DIREZIONE GENERALE ARCHEOLOGIA, BELLE ARTI
E PAESAGGIO
Servizio V

Oggetto: Intervento:[ID_VIP: 4565] Istanza di procedura di Valutazione d'Impatto Ambientale ai sensi dell'art. 23 del D.Lgs 152/2006 e ss.mm.ii. relativa al progetto di modifica della centrale termoelettrica ex-BGIP di San Nicola di Melfi (PZ).

Procedura di Valutazione di Impatto Ambientale ai sensi dell'art. 23 del D.Lgs. 152/2006 e s.m.i... PARERE.

Figura 4.9.1.2a Ricognizione delle aree soggette a tutela paesaggistica ai sensi del D.Lgs. n. 42/2004 e s.m.i.

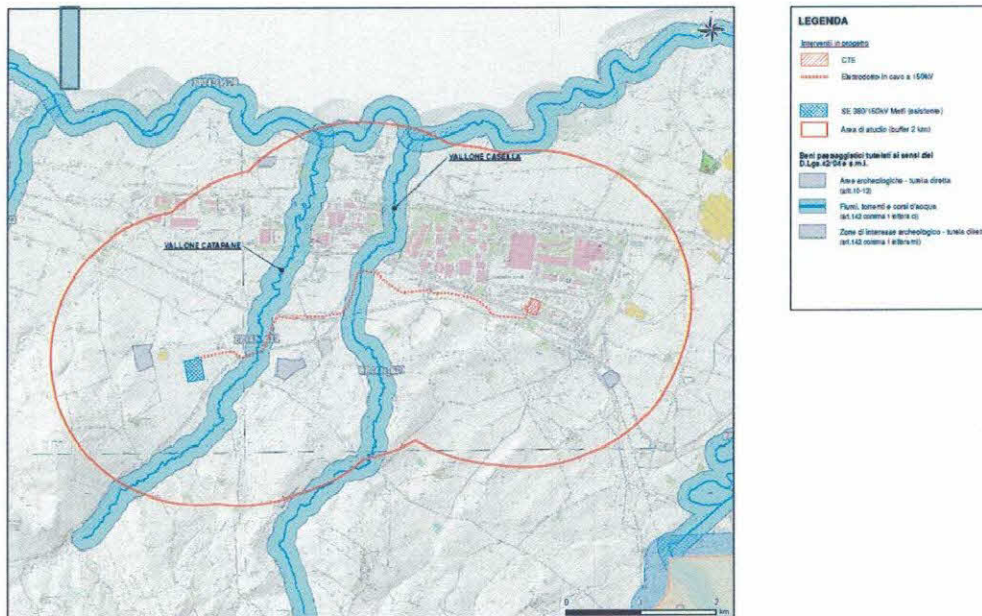
CONSIDERATO che, in merito all'interferenza con la fascia di rispetto apposta al **Vallone Casella**, si precisa che:

- per tutto il tratto di interferenza, il cavidotto sarà realizzato su sede stradale, lungo la S.P. n.124;
- l'attraversamento del corso d'acqua sarà effettuato tramite staffaggio sotto la soletta in c.a. del ponte stesso (o sulla fiancata della struttura mediante apposite staffe in acciaio), escludendo, pertanto, qualsiasi modifica o riduzione della consistenza del bene paesaggistico tutelato;

CONSIDERATO che per quanto concerne l'interferenza con la fascia di rispetto del **Vallone di Catapane**, si precisa che:

- per la maggior parte del tratto interferente il cavidotto sarà realizzato su sede stradale, lungo una strada secondaria, mentre l'attraversamento del Vallone Catapane sarà effettuato tramite Trivellazione Orizzontale Controllata (TOC), escludendo qualsiasi interferenza diretta sia con il corso d'acqua che con elementi vegetazionali arborei;
- a seguito delle operazioni di posa del cavidotto, sarà eseguito il completo ripristino dello stato dei luoghi ricostruendo la morfologia originaria del terreno effettuando il ripristino del suolo e soprassuolo vegetale al fine di ricostituire, nel più breve tempo possibile, la copertura vegetale preesistente, attraverso la ricollocazione dello strato superficiale del terreno accantonato in fase di scavo, e, ove opportuno, l'inerbimento, assicurando per le aree agricole il ripristino con restituzione dell'originaria fertilità;
